最初客人装配型号		修改标记	处数	修 改 内 容	修改人	日期
/		T1	2	3- $\phi 8$ 孔改为3- $\phi 10$	张立龙	2025-8-26
		T2	2	增加技术要求、FIERA-1-VE改233500	张立龙	2025-9-2

绘 图	2025-11-08	客 人 型 号		图幅	比例	单位	页码	
校 对	2025-11-08	目 标 型 号						
审 批	2025-11-08	产 品 名 称						
会 签		材 料 规 格	/	A4	1:5	mm	1/1

T2

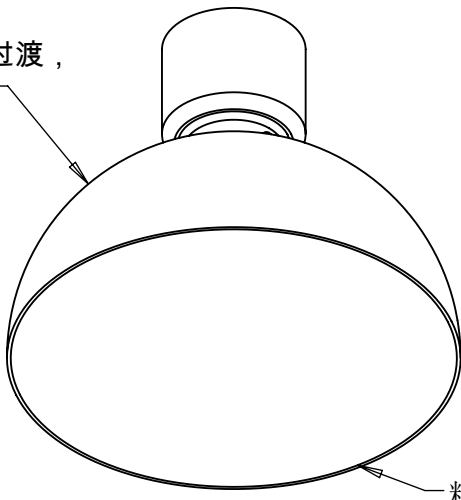
玻璃表面光滑过渡,
不能有波纹,

精磨抛光
不能火烧抛光
